Gmina Barczewo, Plac Ratuszowy 1, 11-010 Barczewo
Telefon: 0895148439, Faks: 089 514 85 62, krzysztof.zdzisarstek@barczewo.pl, www.barczewo.bip.net.pl
„Utworzenie Centrum Wielu Kultur II”

BIOŚ.271.43.2018

WYJAŚNIENIA NR 10 DO TREŚCI SIWZ/MODYFIKACJA TREŚCI SIWZ

ALUMINIOWY WIATROŁAP

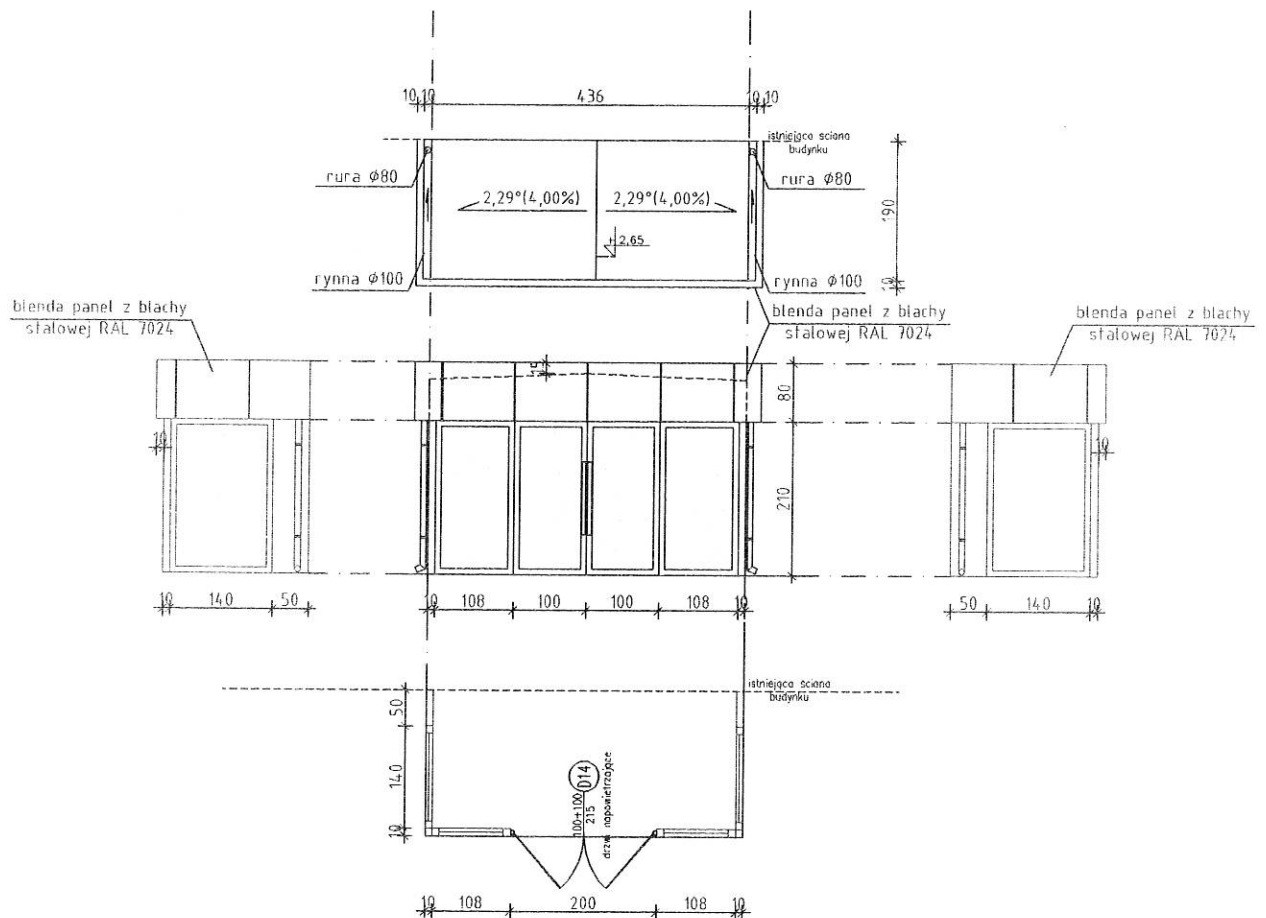
Pytanie 2:

Prosimy o sprecyzowanie parametrów wiatrolapu. Brak specyfikacji.

Odpowiedź 2:

Zgodnie z załącznikiem do niniejszego pisma – U5 wiatrolap.

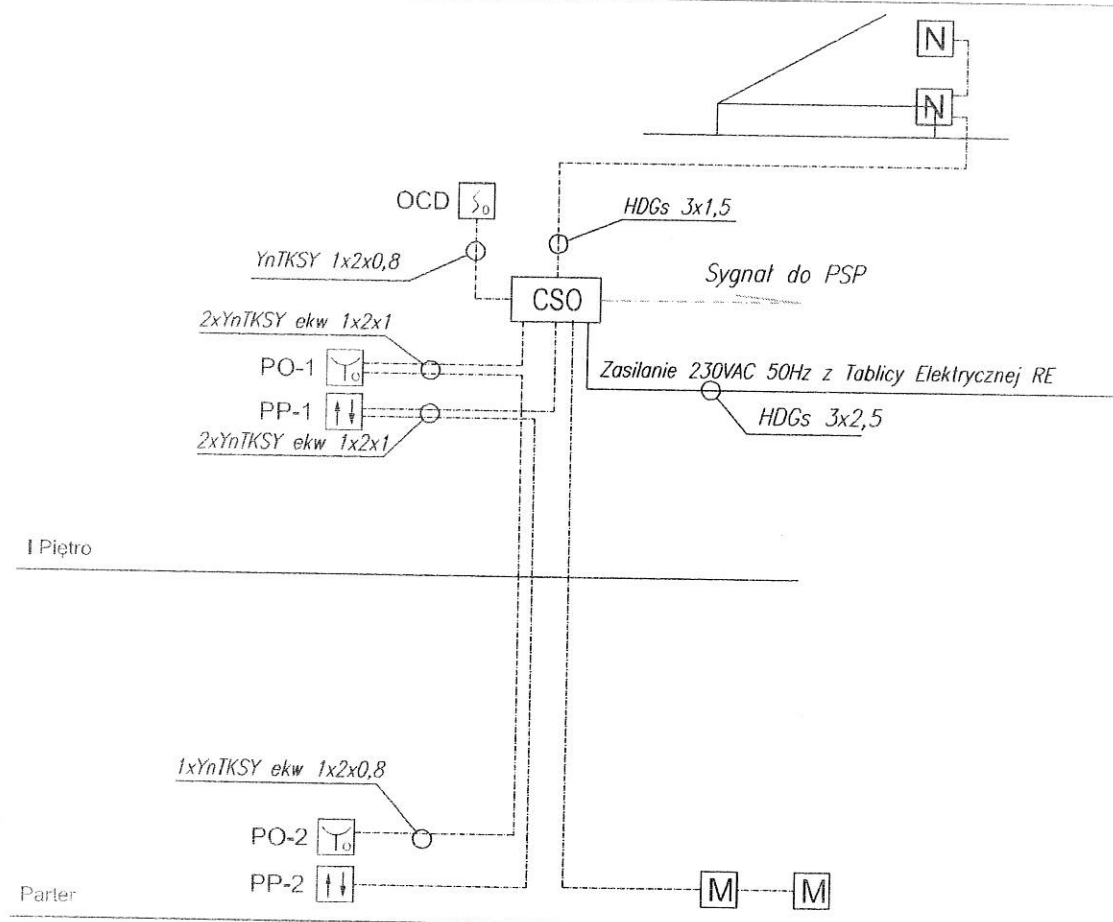
Pytanie 3:

Stołarka okienna i drzwiowa prosimy o zamieszczenie zestawienia oraz uzupełnienie dokumentów o których jest mowa w dokumencie STWIOR.

Odpowiedź 3:

Zgodnie z załącznikami do niniejszego pisma – U12 Schemat systemu oddymiania 1, U12 Schemat systemu oddymiania 2, U12 Schemat systemu oddymiania 3.
